⑧資源物棟 配置案(変更前)

参 考 資 料 2
 クリーンセンター再整備に関する特別委員会
 クリーンセンター・環境課
 令和6年7月24日

⑧資源物棟 配置案(変更後)

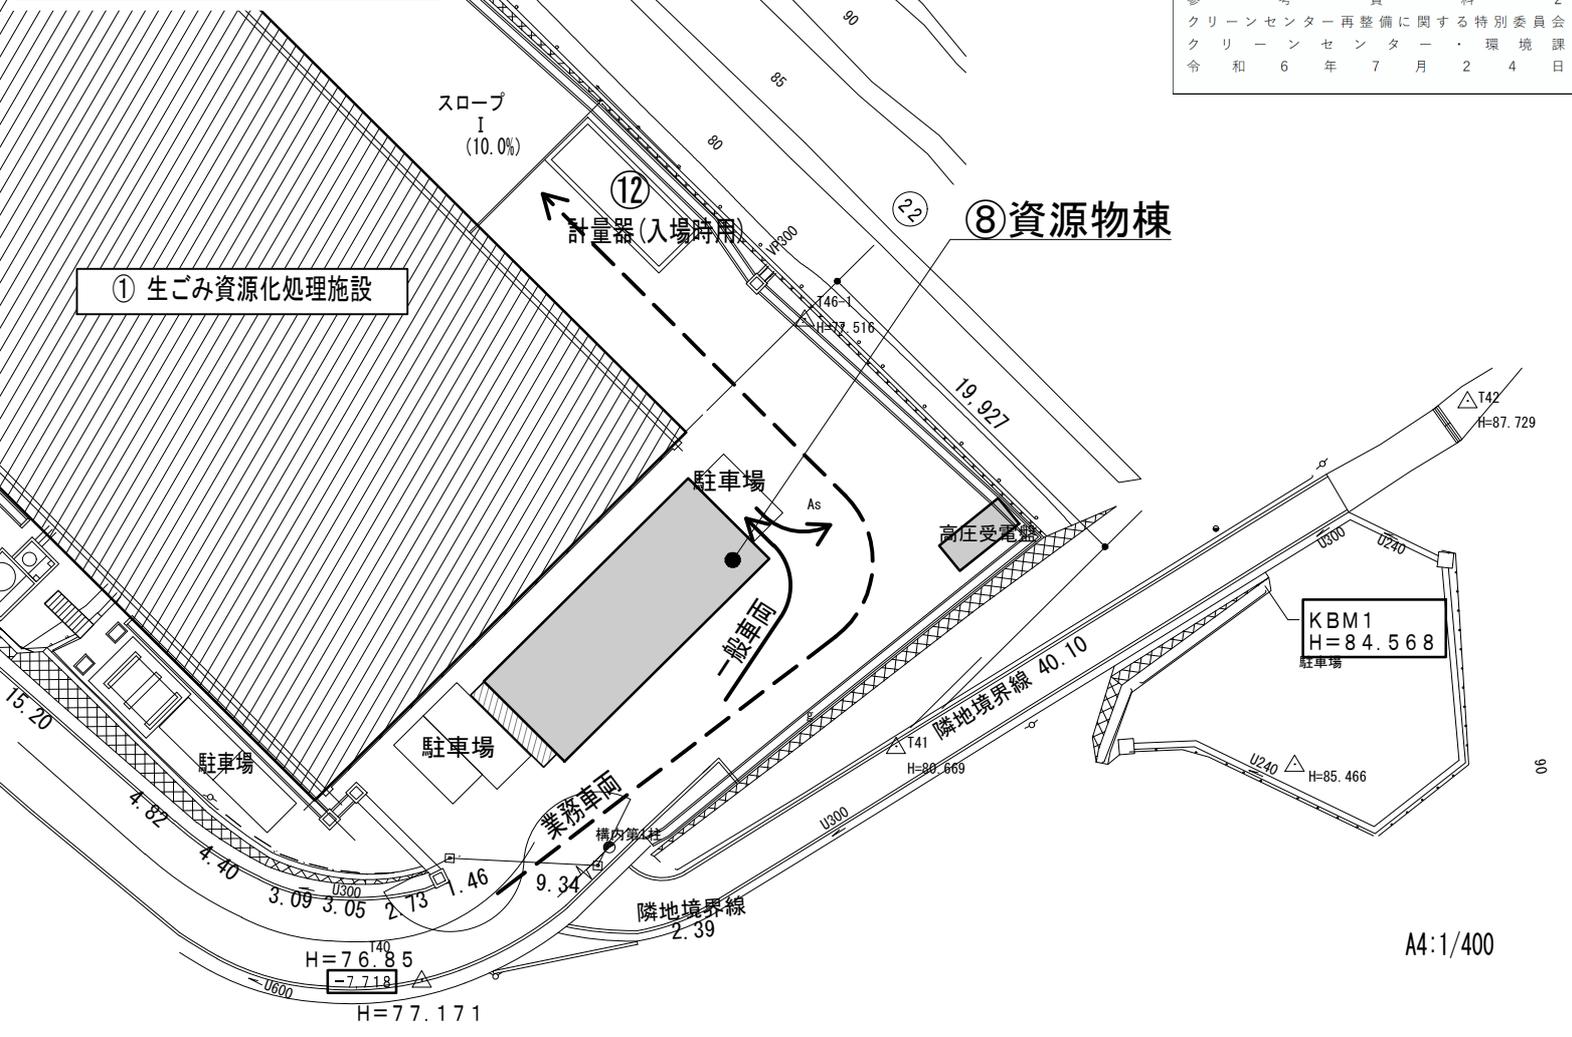
高圧受電盤の配置を地上から建物屋上へ変更
 ・車両接触の防止、一般利用者の侵入防止
 ・敷地の有効活用による構内道路や建屋の拡幅

建物レイアウトの見直し(1Fの車両通り抜け)
 ・屋内で車両からの荷下ろし、積込が可能
 (天候の影響を受けずに作業が可能)

構内道路北側から南側への配置変更
 施設内の業務車両と一般車両の輻輳防止
 (各車両動線の明瞭化による安全性の向上)
